**Verslag huishoudelijke elektrische installatie op laagspanning en zeer lage spanning****Algemeen:**

Referentie: 010-20260626-06	Datum controle: 26/06/2026
Keurder: 010

Eigenaar:	Onbekend	EAN-code:	541448820042291792
Adres installatie:	Kort Ossegoor 1A, 2390 - Malle	Nummer teller(s):	1SAG1200204400
		Distributienetbeheerder installatie:	Fluvius
Datum uitvoering installatie: ☐ Vóór 01/10/1981 ☒ Tussen 01/10/1981 en 01/06/2020 ☐ Vanaf 01/06/2020			
Type: ☒ Wooneenheid ☐ Niet-huishoudelijk ☐ PV ☐ Batterij ☐ Laadpaal

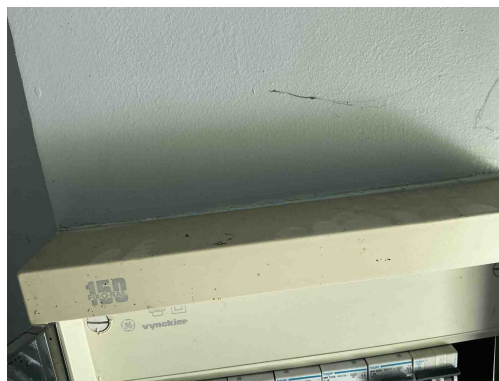
B26 - Het elektrisch bord kon niet gedemonteerd worden (Boek 1: 5.3.5.1).
Opmerking: Oa bord 1

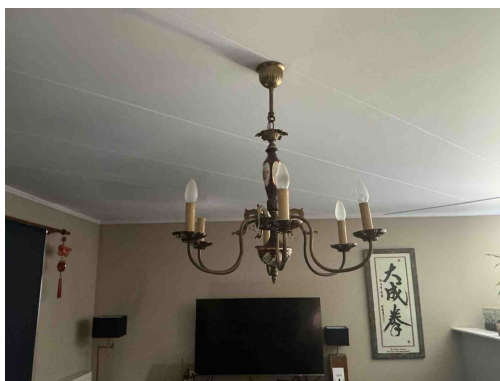
B26 - Het elektrisch bord kon niet gedemonteerd worden (Boek 1: 5.3.5.1).
Opmerking: Oa bord 1

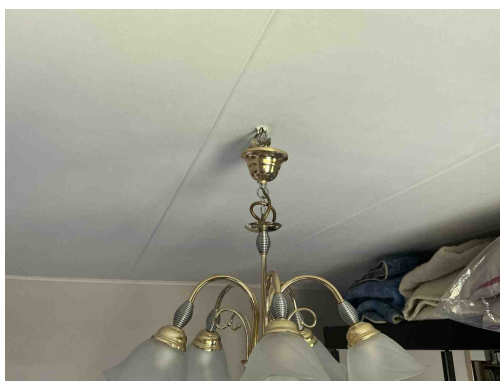
Klasse 00 armatuur
Opmerking: Oa living

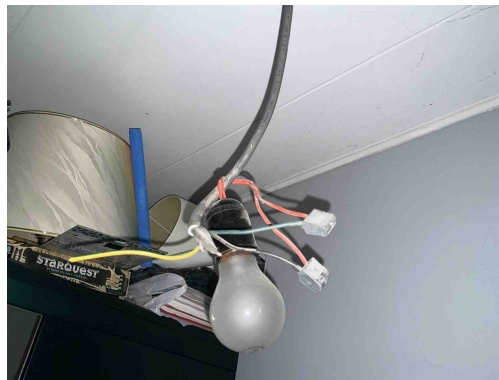
Klasse 00 armatuur
Opmerking: Oa living

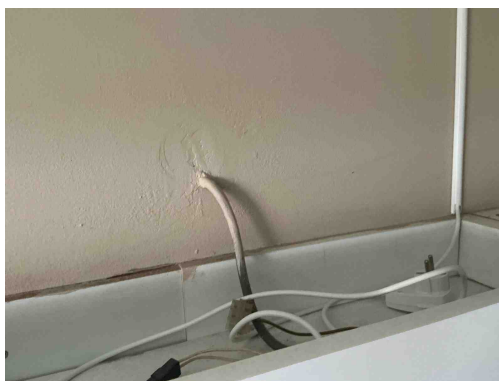
C21 - Het gebruik van geleiders van het type VOB, zonder bijkomende afscherming is niet toegestaan (Boek 1: 5.2.9.6).
Opmerking: Oa badkamer ,berging ,...

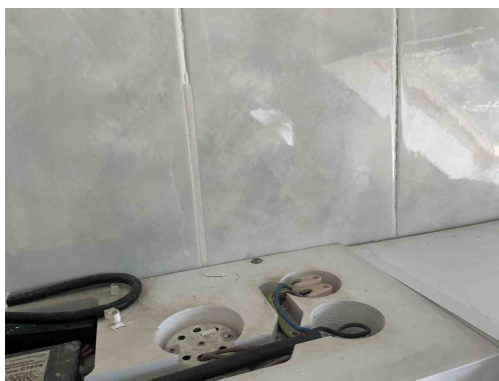
C21 - Het gebruik van geleiders van het type VOB, zonder bijkomende afscherming is niet toegestaan (Boek 1: 5.2.9.6).
Opmerking: Oa badkamer ,berging ,...

C26 - De verbindingen zijn niet gebeurd in borden, in aftakdozen, aan de klemmen van contactdozen, schakelaars of in de verlichtingstoestellen (Boek 1: 5.2.6.1).
Opmerking: Oa badkamer

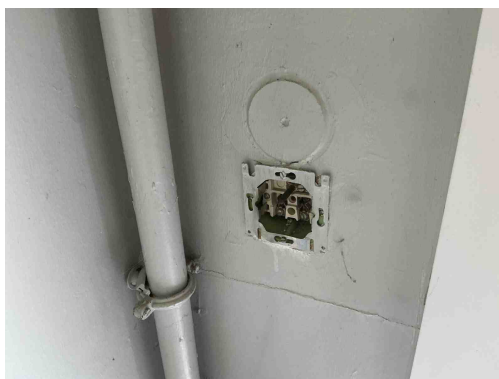
C21 - Het gebruik van geleiders van het type VOB, zonder bijkomende afscherming is niet toegestaan (Boek 1: 5.2.9.6).
Opmerking: Oa badkamer ,berging ,...

C26 - De verbindingen zijn niet gebeurd in borden, in aftakdozen, aan de klemmen van contactdozen, schakelaars of in de verlichtingstoestellen (Boek 1: 5.2.6.1).
Opmerking: Oa badkamer

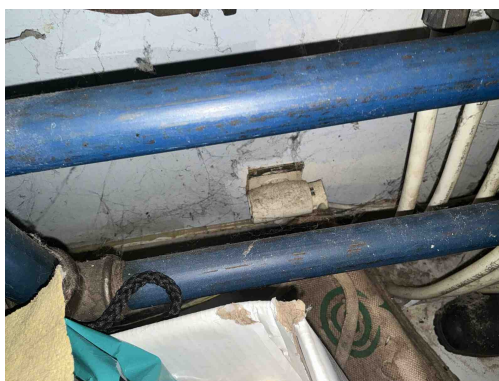
T09 - Bepaalde contactdozen en/of schakelaars zijn beschadigd (Boek 1: 1.4.1.3).
Opmerking: Oa berging

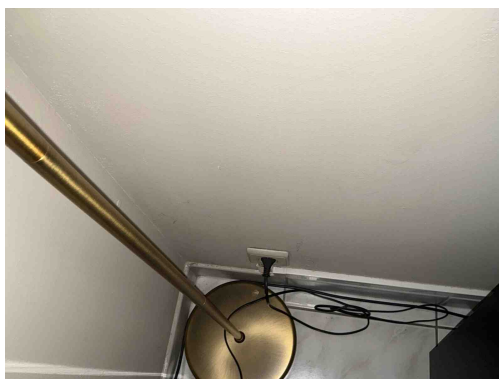
T09 - Bepaalde contactdozen en/of schakelaars zijn beschadigd (Boek 1: 1.4.1.3).
Opmerking: Oa berging

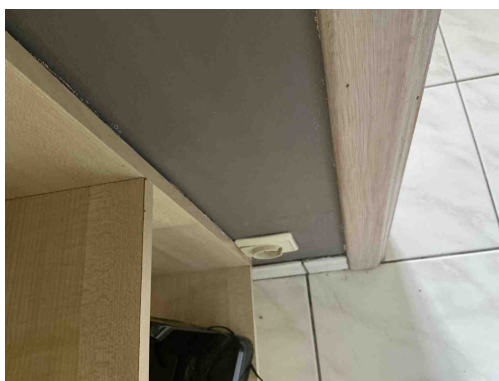
T10 - Bepaalde contactdozen en/of schakelaars zijn niet degelijk bevestigd (Boek 1: 1.4.1.3).
Opmerking: Oa living , eetplaats , berging,...

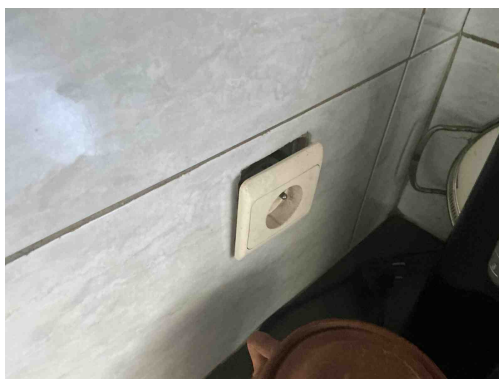
T10 - Bepaalde contactdozen en/of schakelaars zijn niet degelijk bevestigd (Boek 1: 1.4.1.3).
Opmerking: Oa living , eetplaats , berging,...

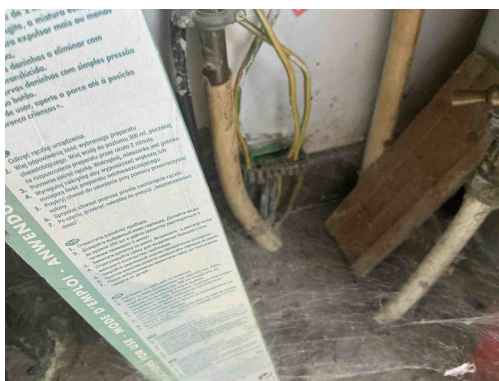
T10 - Bepaalde contactdozen en/of schakelaars zijn niet degelijk bevestigd (Boek 1: 1.4.1.3).
Opmerking: Oa living , eetplaats , berging,...

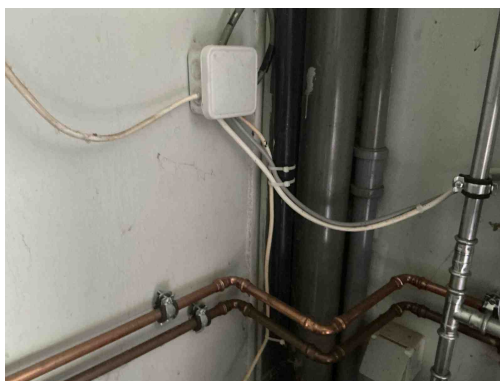
A10 - De aardingsonderbreker ontbreekt (Boek 1: 5.4.3.5).
Opmerking: Algemeen

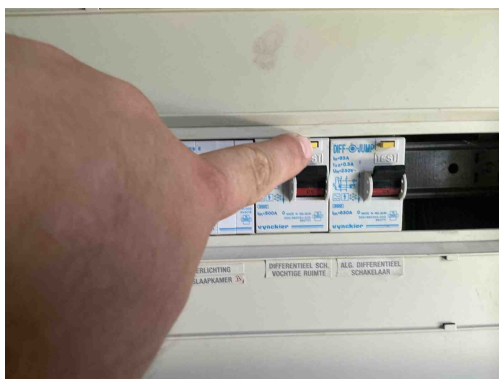
B17 - De voedingsspanning is niet op elk bord vermeld (Boek 1: 3.1.3.3).
Opmerking: Oa bord 1

B06 - Het elektrisch verdeelbord heeft niet de minimale beschermingsgraad IPXX-B in een gewone ruimte (Boek 1: 4.2.2.3).
Opmerking: Oa bord 1

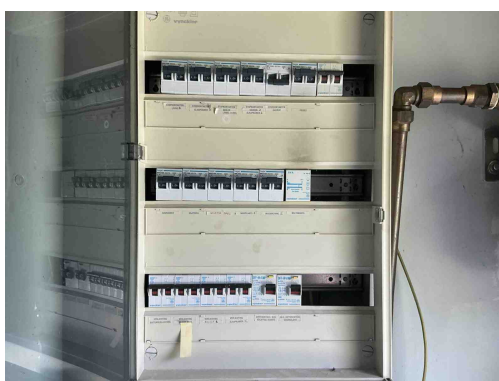
C28 - Niet gebruikte leidingen onder spanning zijn niet op een degelijke manier geïsoleerd of verwijderd (Boek 1: 4.2.1.1).
Opmerking: Oa slaapkamer
